REPLACEMENT POMPE DE VIDANGE A COSSE

Produits concernés : Tous les lave-linge top Malice Evolution fabriqués avant Oct. 2007 (S35-2007).

Description du problème : Arrêt de la fabrication de la pompe Plaset.

Pompe de vidange avec connecteur Rast 2,5 et bretelle de liaison.

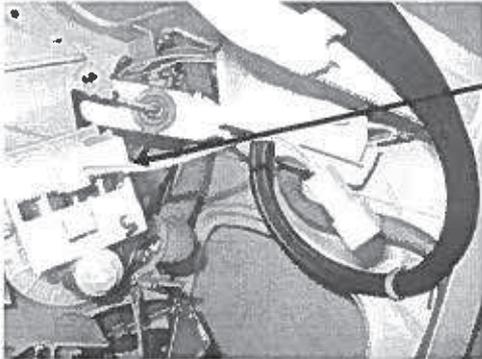
Origine du problème : Arrêt de la fabrication de cette ancienne plateforme de pompe chez Plaset suite à rachat et intégration par Askoll.
Passage en connectique Rast 2,5 sur la plateforme Plaset depuis Oct. 2007.

Action usine : Développement d'une bretelle de connexion entre la filerie pompe issue du toron, équipée de cosses 6,35, et la nouvelle pompe équipée d'une connexion Rast 2,5.

Action ou solution SAV : Lors du changement de la pompe, si la connectique est sur la base de cosses 6,35, monter la nouvelle pompe (connexion Rast 2,5) et la bretelle de raccordement fournie avec le kit et appliquer le mode opératoire de fixation de la bretelle (voir en annexe).

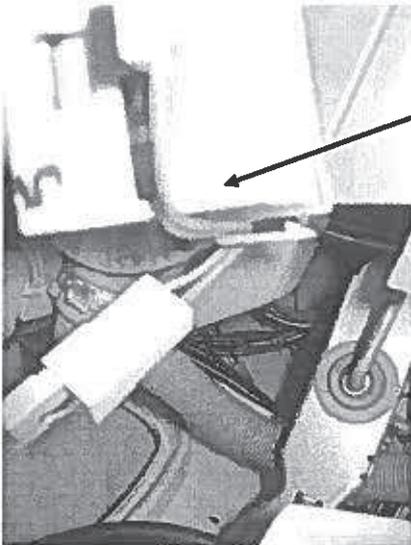
La mobilité de la filerie génère un mouvement relatif en fonctionnement qui peut :

- Etre source de bruit
- Etre source de rupture de fil (à la fatigue)

Connecter la bretelle filerie sur la le toron filerie du lave-linge.

Passer la bretelle dans le clip de maintien de la pompe

Passer, également, la filerie pompe arrivant du toron dans le clip de maintien de la pompe, de manière à former une boucle

Ramener la boucle vers le point d'accrochage sur la cuve (point de sortie du toron).

Aplatir la boucle et la fixer sur le toron, à l'aide de 2 colliers LKO, de part et d'autre du boîtier.

La bretelle et le boîtier de raccordement doivent être attachés sur le toron de filerie tendu entre le point de sortie sous la cuve et le crochet de maintien sur la pompe.

L'ensemble ne doit avoir aucun débattement.
